改善箇所説明図

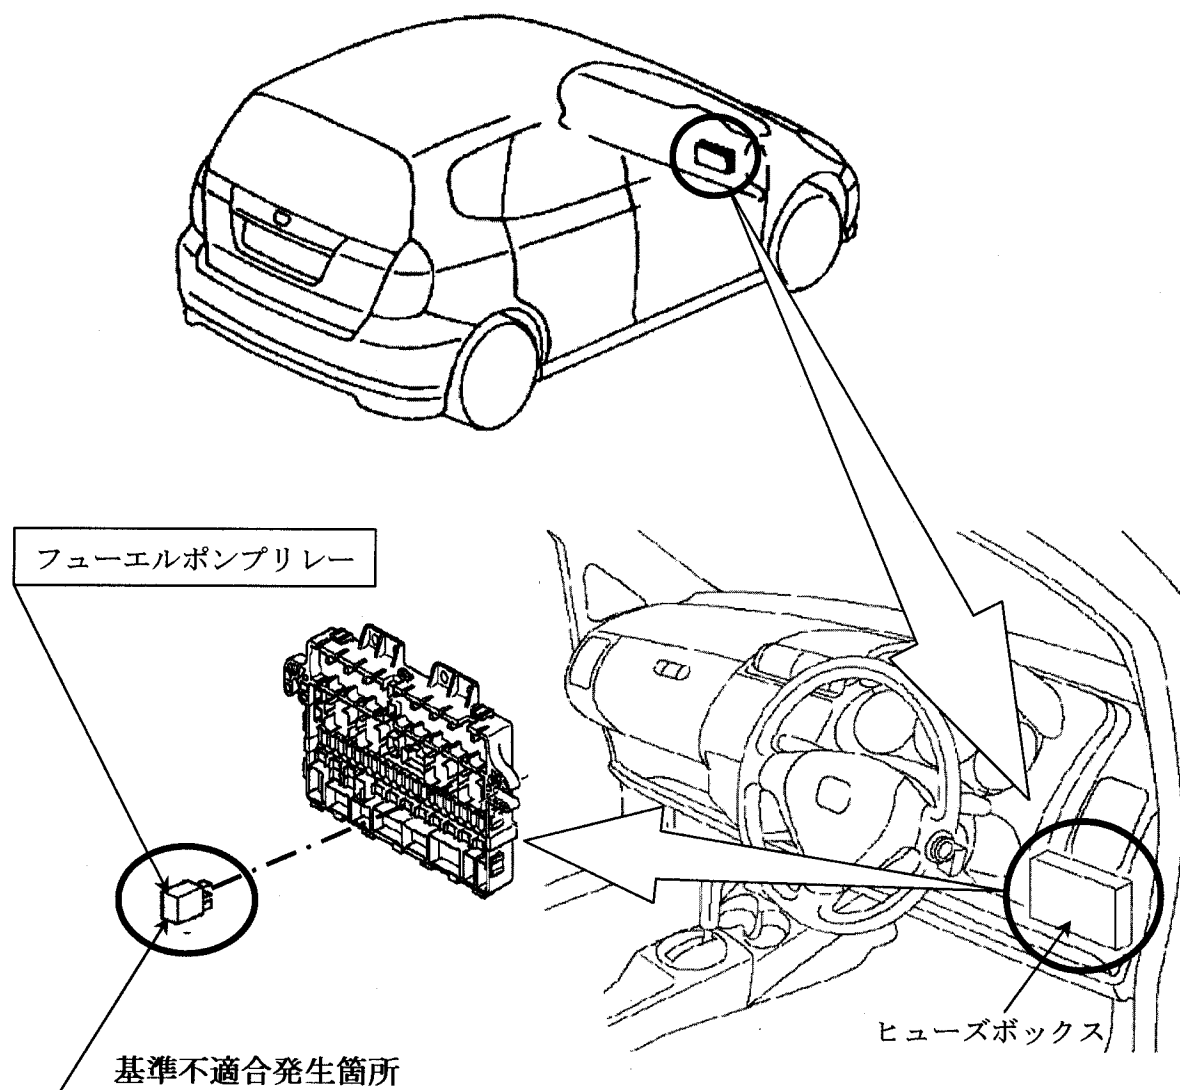
フューエルポンプリレーケースのシール部の製造方法が不適切なため、シール剤が配線に付着し、固着したものがある。そのため、そのまま使用を続けると、リレー内の熱変化により内部配線が断線、燃料ポンプが停止し、エンジンが止まり、再始動できなくなるおそれがある。

全車両、フューエルポンプリレーの刻印を点検し、該当するものは良品と交換する。

識別: 右フロントドア下側ヒンジの上側ボルト頭部に黄色ペイントを塗布する。
